REPÚBLICA DE PANAMÁ
MINISTERIO DE AMBIENTE

RESOLUCIÓN No. DEIA-IA- 026-2021
De 8 de abril de 2021.

Que resuelve la solicitud de evaluación del Estudio de Impacto Ambiental, Categoría II, correspondiente al proyecto denominado **VILLAS DE AGUACATAL** promovido por **AGUACATAL DEVELOPMENT, S.A.**

Mapa de Lotificacion del Proyecto "VILLAS DE AGUACATAL"

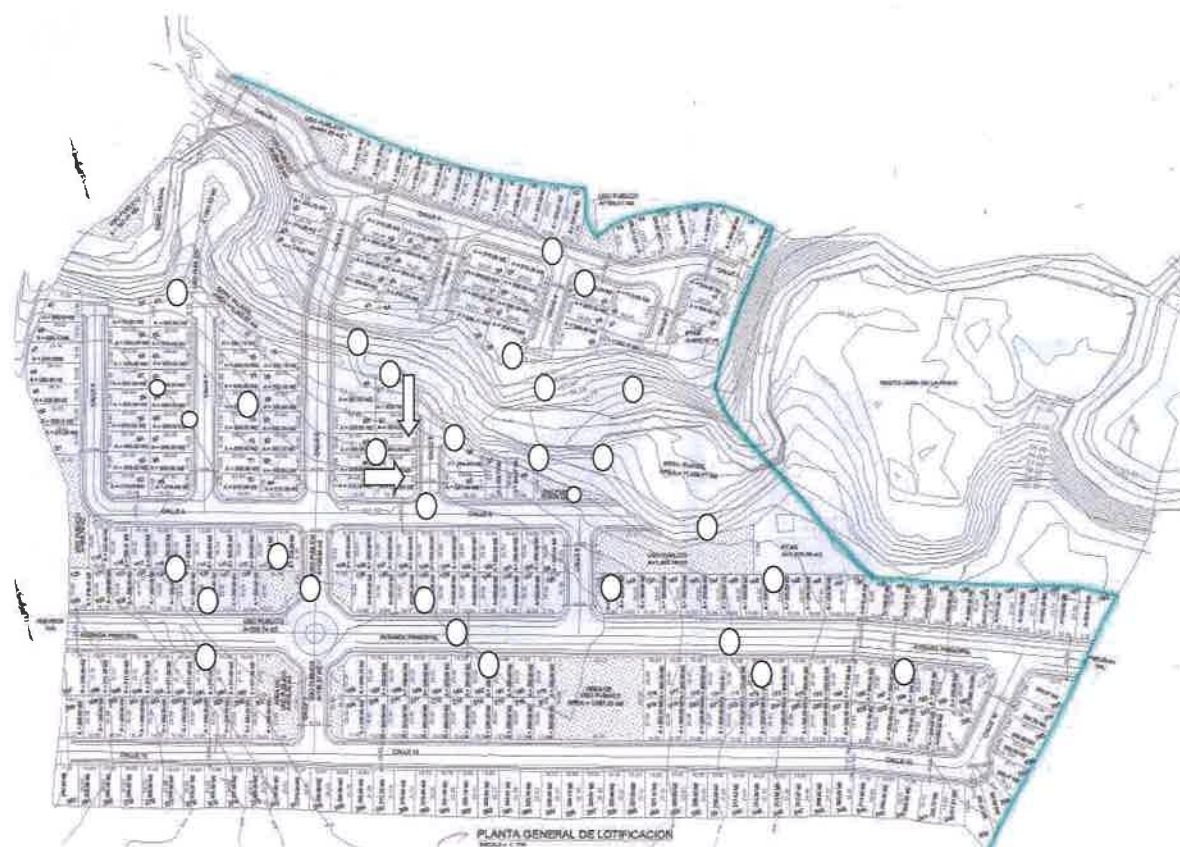
- Incluir en la tabla las coordenadas UTM de los hallazgos reportados.
- Marcar en el plano a escala y georreferenciado los puntos de los hallazgos registrados en el área del proyecto.
- Incluir la firma del profesional idóneo responsable del estudio arqueológico.”. (ver fojas 30 - 31 del expediente administrativo).

2. Marcar en plano geo referenciado los puntos de hallazgos registrados.

PLANTA GENERAL DE TERRACERIA
ESCALA = 1:1,000

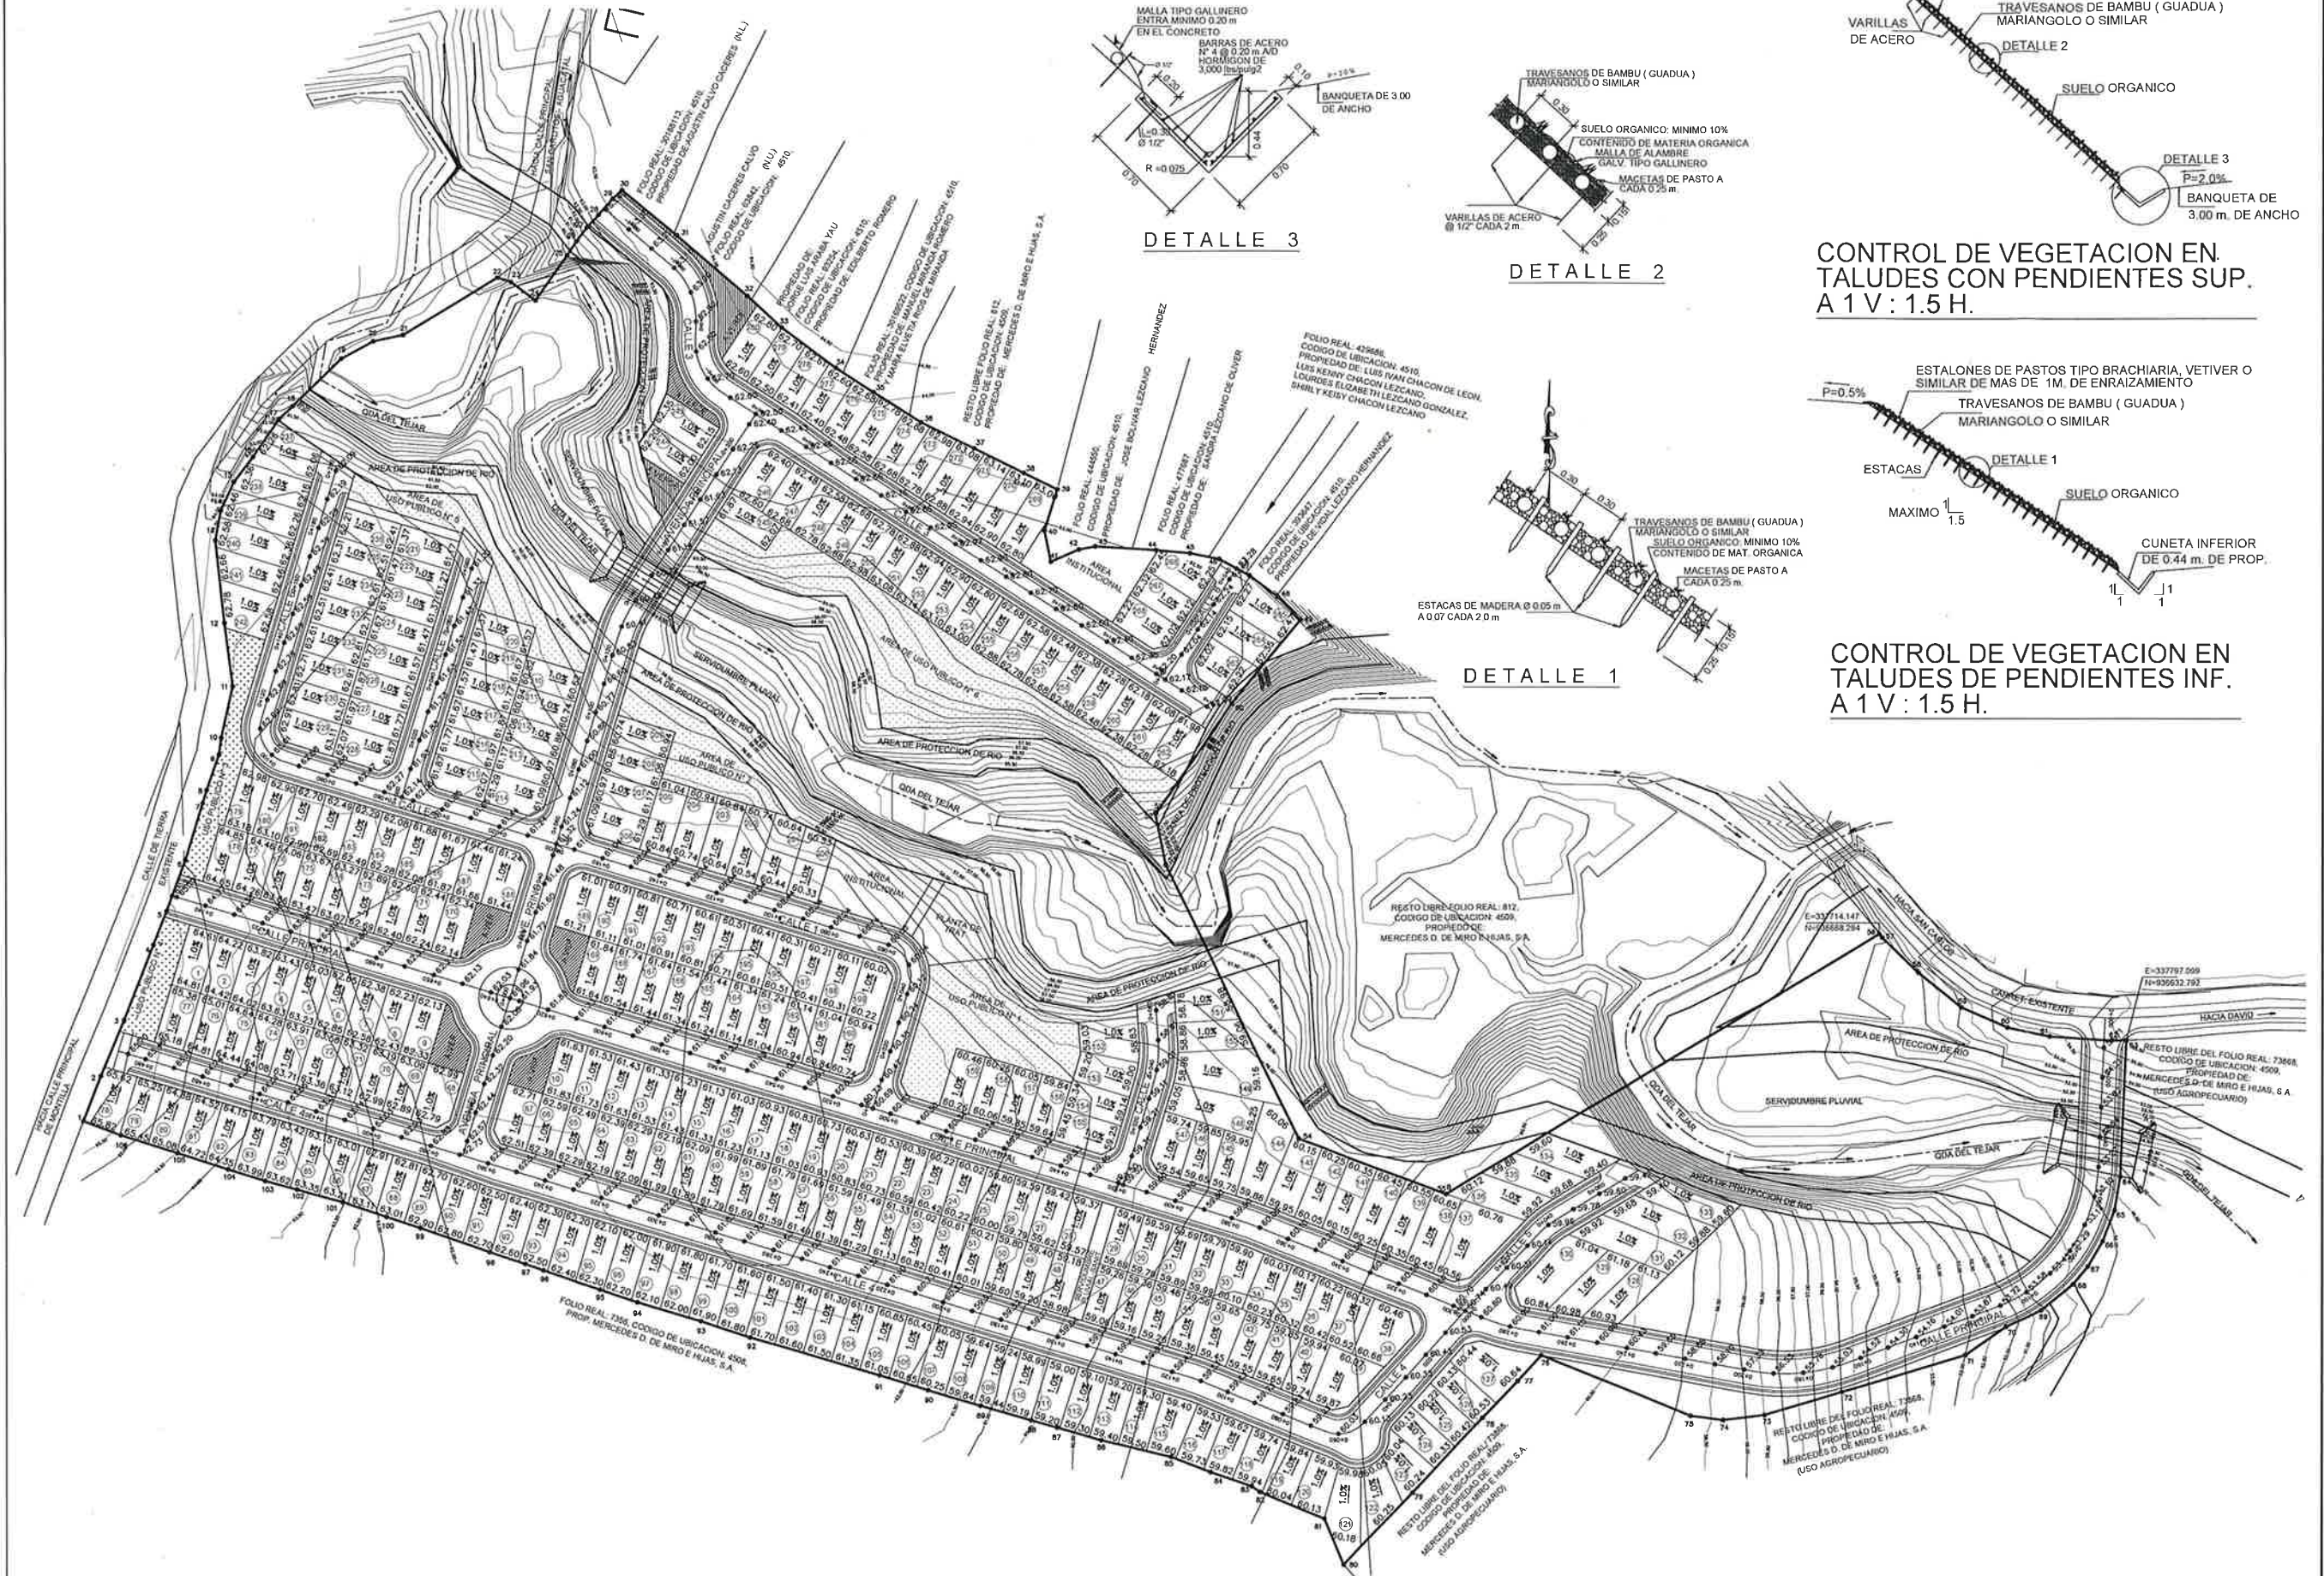
- *Presentar el plano cotas actuales y fines sobre las cuales se desarrollará el proyecto, por el movimiento de tierra en las áreas que colindan con la quebrada El Tejar (cotas de Terracería seguras) evaluando los impacto y medidas para esta actividad (Ver Estudio Hidrológico).*

- Presentar planos de los perfiles de corte y relleno, donde se establezca: el volumen de movimiento de tierra a generar en el proyecto y volumen de material de relleno e indicar los niveles seguros de terracería.

R. En el anexo 2. Se presenta lo requerido en plano a escala 1: 1000.
